## II.12. ANÁLISE E GERENCIAMENTO DE RISCO

#### - ARA DA ENSCO DS-4

**FIGURA 1- Árvore de Eventos para liberação de substâncias inflamáveis, usando fontes de ignição.**

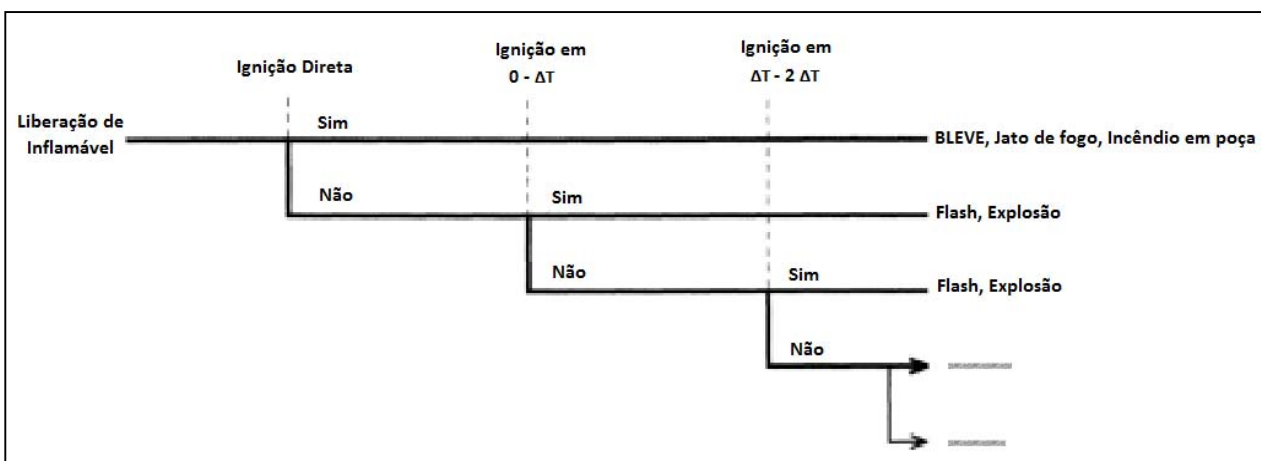
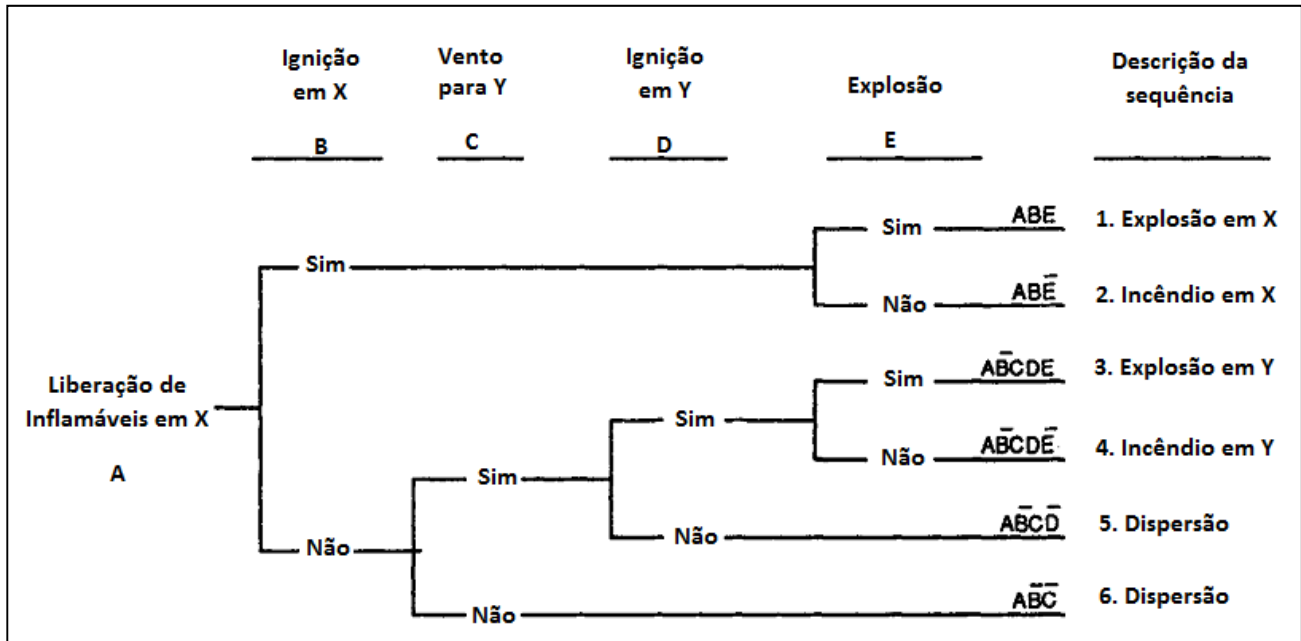
**Solicitação/Questionamento 7: “A premissa de ignição deve ser desconsiderada em função de em muitos casos com ou sem ignição a contaminação já ocorreu, por exemplo blowout de fundo.”**

**Resposta/Comentário:** Inicialmente é importante mencionar que ao se considerar a possibilidade de ignição quando da ocorrência de vazamentos de óleo não está sendo excluída a possibilidade de este vazamento resultar em contaminação ambiental. Ao contrário, em todos os cenários envolvendo vazamento de óleo foi considerada a possibilidade de contaminação ambiental, sendo que este cenário/tipologia acidental possui a maior frequência associada, já que a probabilidade de ignição possui valores muito baixos.

Na **Figura 1** é apresentada a árvore de eventos ilustrada no *Guidelines for Quantitative Risk Assessment (TNO Purple Book)* para a liberação de uma substância inflamável:

De acordo com a **Figura 2**, a liberação de uma substância inflamável em decorrência da falha de um reator com sistema de refrigeração pode acarretar em até três cenários acidentais: explosão; incêndio e dispersão. Nesta árvore de eventos são apresentadas ainda de forma ilustrativa a frequência do evento iniciador (“A”) e a probabilidade associada a cada evento de decisão (por exemplo, “B” para o evento de decisão “Ignição em X”), além da frequência associada a cada cenário acidental (por exemplo, para a ocorrência de “Explosão em X” é necessário que ocorra “Ignição em X” e “Explosão”. Neste caso, a frequência associada a este cenário acidental é obtida multiplicando-se a frequência do evento iniciador (“A”), pela probabilidade associada à ocorrência do evento de decisão “Ignição em X” (“B”) e pela probabilidade associada à ocorrência do evento de decisão “Explosão” (“E”), resultando no produto “ABE”).

Desta forma, com base nos exemplos apresentados pode-se dizer que as árvores de eventos elaboradas para os cenários identificados para a Atividade de Perfuração Marítima na Bacia da Foz do Amazonas com possibilidade de liberação de óleo para o mar, bem como a obtenção das frequências associadas a cada cenário/tipologia acidental, estão de acordo com a metodologia apresentada em fontes bibliográficas de análise de riscos consolidadas e confiáveis. Desta forma, considera-se que a premissa de ocorrência de ignição ou não deve ser mantida na avaliação das frequências.

**FIGURA 3 – Rotas migratórias de aves neárticas segundo ANTAS (1983) *apud* SERRANO (2010)**

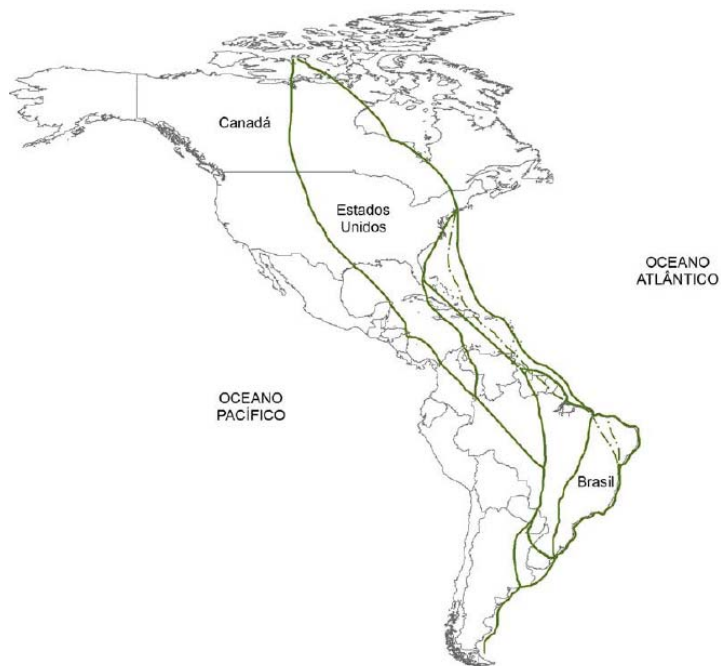
**Solicitação/Questionamento 17:** *“A empresa não abordou a sobreposição da área da atividade (e, portanto, área potencialmente afetada) com a rota migratória de diversas aves oriundas do hemisfério norte. Solicita-se detalhamento da informação e mapeamento no item relacionado.”*

No entanto, o mapeamento exato das rotas migratórias se torna inviável uma vez que apesar de haver no Brasil vários estudos publicados sobre migrações de aves, ainda há lacunas relacionadas aos limites geográficos das mesmas. Todos os trabalhos encontrados, incluindo recente publicação anual do ICMBio/ MMA (2016), abordam indicações da direção das rotas, porém não associam a elas polígonos claros que auxiliem o mapeamento georreferenciado. Além disso, na própria literatura científica existem indicações distintas dos locais de ocorrência do corredor migratório, corroborando ainda mais com a impossibilidade da criação de um polígono para a Análise de Risco, que seja condizente com a realidade da área.

Um exemplo do que está sendo exposto pode ser encontrado nas Figuras 3, 4 e 5, publicadas pelas fontes SERRANO (2010), ICMBio/MMA (2014) e ICMBio/MMA (2016), respectivamente.

Como já abordado, é de conhecimento que a rota Atlântica tem origem nas ilhas do leste do Ártico e províncias costeiras do Canadá, Baía de Labrador e Nova Escócia, passando pelos Estados Unidos e seguindo em direção ao sul, estendendo-se até as Antilhas, América Central e América do Sul (BROWN *et al.*, 2001). Porém, seu mapeamento no âmbito da análise de risco se torna inviável pela ausência de dados geográficos mais robustos, que subsidiem o mapeamento para o posterior cálculo do risco ambiental.

**Figura 6 – Ausência de probabilidade de presença de óleo cru na rota migratória de tartaruga-verde, no cenário de verão.**

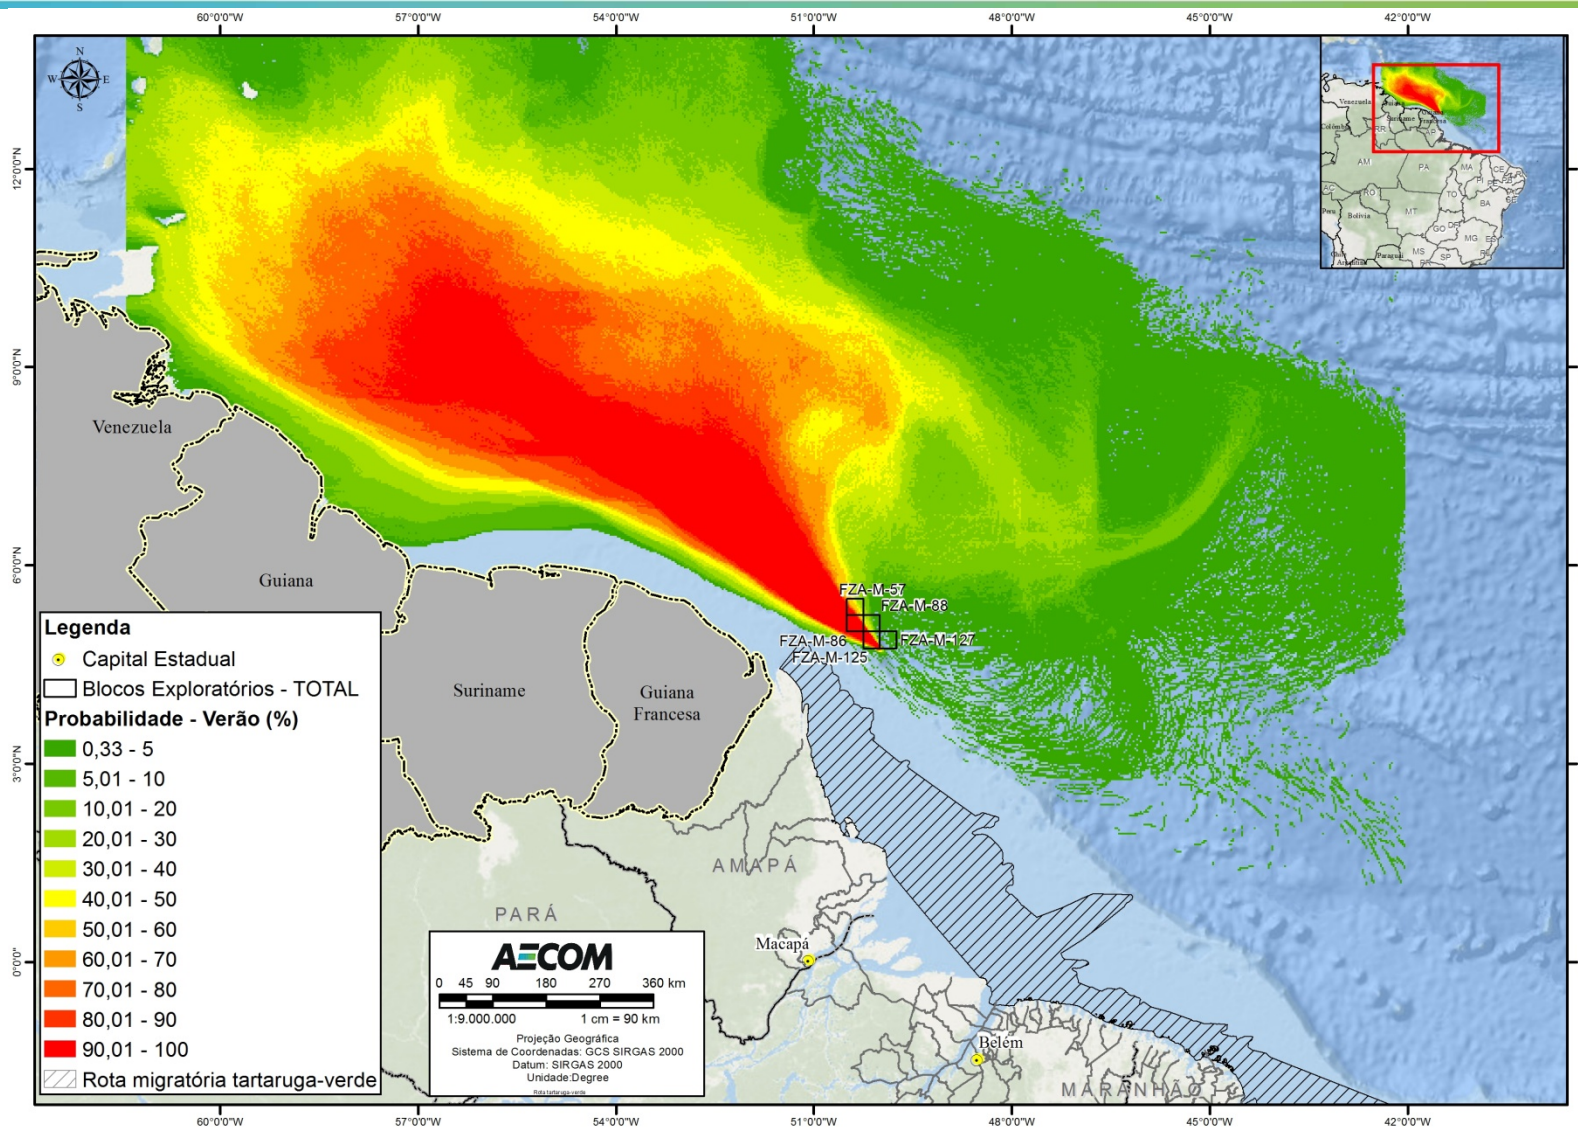
**Solicitação/Questionamento 19:** *“A empresa considerou todos os CVAS identificados como de distribuição dispersa, atribuindo a média ponderada das probabilidades de toque em relação à área de ocorrência potencial atingida. Solicita-se revisão do item considerando a presença de rotas migratórias de alguns CVAS, cuja área deverá ser tratada como distribuição fixa.”*

Para as tartarugas marinhas, reconhece-se a importância da área como corredor migratório de tartarugas-verde, por isso, considerando os dados provenientes do experimento satelital de BAUDOUIN *et al.* (2015), foi incorporado à Análise de Risco Ambiental, o Subcomponente de Valor Ambiental (SVA) Rota Migratória de Tartaruga-verde. Para o mapeamento do polígono foram considerados, conservadoramente, todos os deslocamentos realizados pelos 16 espécimes monitorados.

Ressalta-se, por fim, que no cenário de verão que no cenário de verão não há probabilidade do óleo cru chegar até a rota migratória de tartaruga-verde mapeada (Figura 6). Por isso, os cálculos das probabilidades dos componentes à presença de óleo foi realizada apenas para o cenário de inverno.
